Mission régionale d'autorité environnementale

**Avis délibéré en date du 15 mars 2019
de la Mission régionale d'autorité environnementale d'Île-de-France
sur la première phase (tronçon entre Noisy-le-Grand et Chennevières-sur-
Marne) du projet dit « Altival » d'infrastructure collectrice de transports
collectifs et voiries associées entre Noisy-le-Grand Mont d'Est (93)
et Sucy-en-Brie (94)**

Synthèse de l'avis

Illustration 2: Tracé et stations de l'Altival de Noisy-le-Grand à la future gare de Bry-Villiers-Champigny (source : document de mise en compatibilité de Noisy-le-Grand annoté par la DRIEE)

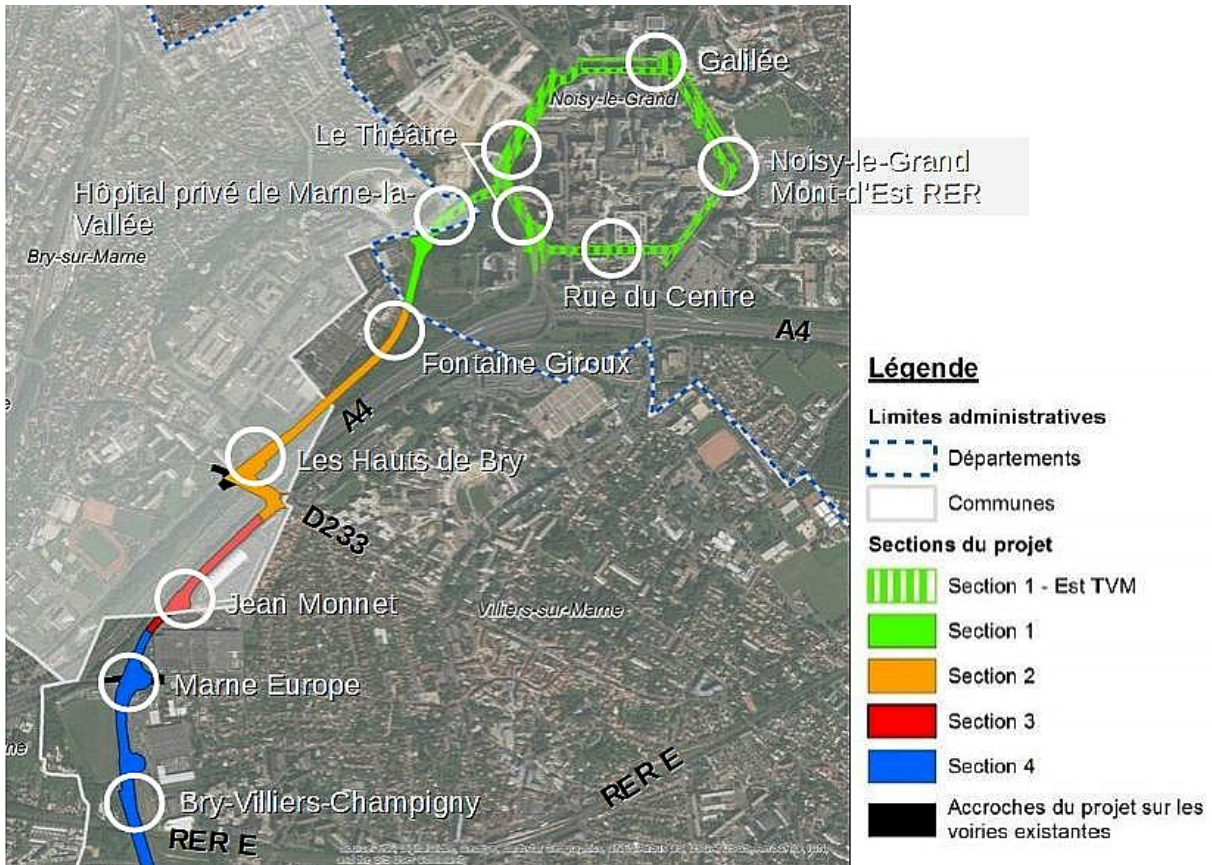
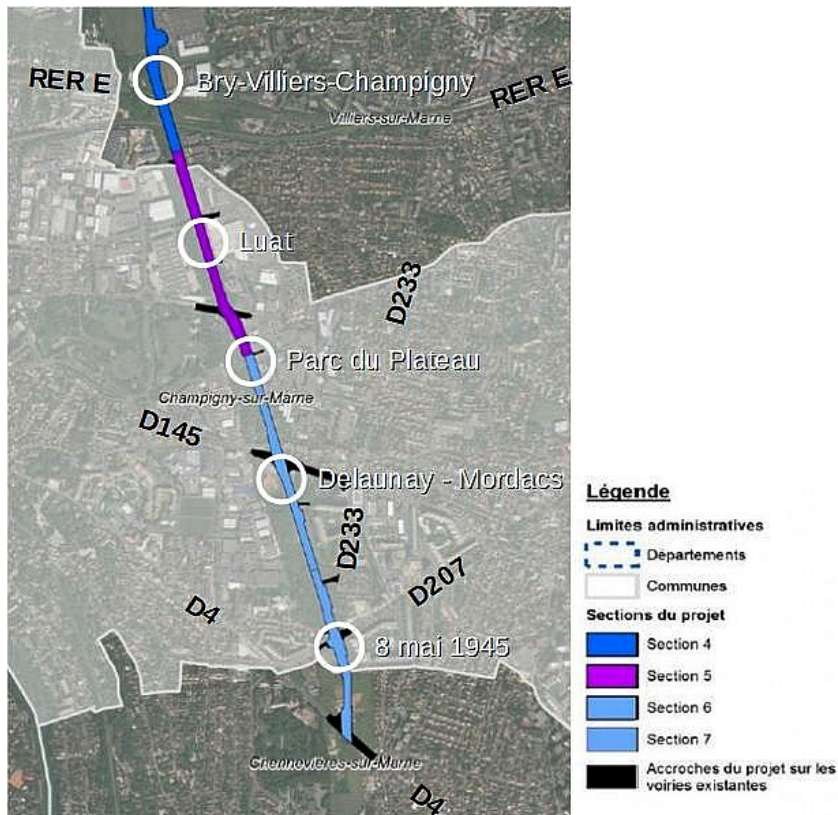
Le projet prévoit la création de neuf stations, qui s'ajoutent aux six stations du projet Est TVM sur le polygone de Noisy-le-Grand. La MRAe souligne que les cartes présentées dans l'étude d'impact permettent difficilement de visualiser l'implantation du tracé et des stations au sein des emprises de l'ex-VDO¹³. Les cartes présentées dans les documents de mise en compatibilité des plans locaux d'urbanisme (PLU) sont à une échelle plus adaptée. Il conviendrait toutefois d'y faire figurer les stations, comme présenté sur l'illustration 2 et l'illustration 3. La MRAe relève en outre, sur certaines cartes du dossier (notamment celle figurant en page 55 du résumé non technique), la présence d'une station non décrite par ailleurs : la station « Centre des congrès », entre les stations « Jean Monnet » et « Bry-Villiers-Champigny », devant être mise en service « à terme ».

13 La carte présentée en page 15 de la partie Impacts et mesures est à une échelle trop petite, tandis que les plans détaillés par section (Impacts et mesures, p. 18 et suivantes) sont à une échelle trop grande et ne présentent pas les abords du projet.

La MRAe recommande de présenter des cartes à des échelles appropriées montrant :

- ***l'insertion du projet (y compris ses stations) dans le tissu urbain actuel ;***
- ***si possible, l'insertion du projet dans le tissu urbain futur, en prenant en compte les projets d'aménagement prévus le long du tracé (notamment la zone d'aménagement concerté Marne Europe).***
